SERVICE-INFO

Ersetzung der Spannrollen 531 0037 10 und 531 0353 10 (Nebenaggregatetrieb) in 531 0241 10

INA 0061

Bild 1: Darstellung der einzelnen Spannrollen mit ihren Unterschieden

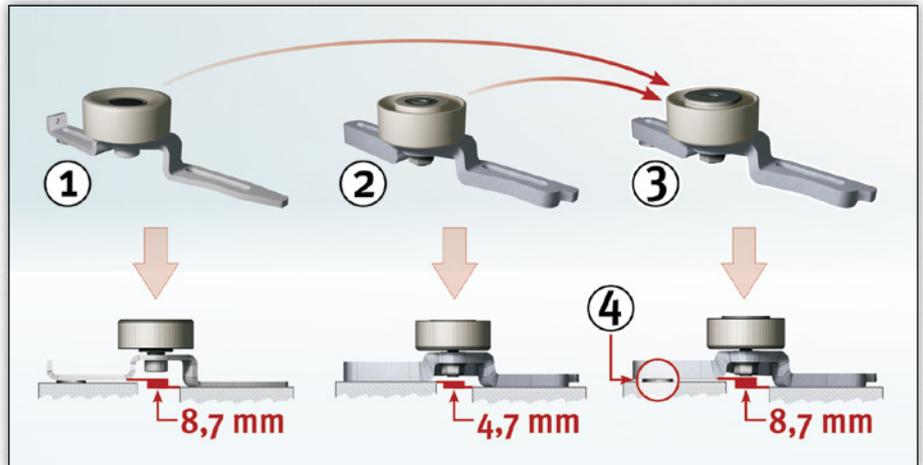
Die beiden Spannrollen mit der Artikelnummer 531 0037 10 und 531 0353 10 (verbaut im Nebenaggregatetrieb) sind entfallen und wurden durch die Artikelnummer 531 0241 10 ersetzt.

- (1) 531 0037 10
- (2) 531 0353 10
- (3) 531 0241 10
- (4) Unterlegscheibe 8,4x19x4 mm

Zum Ausgleich des Höhenunterschiedes wird der Spannrolle 531 0241 10 eine Unterlegscheibe mit einer Dicke von 4 mm beigelegt.
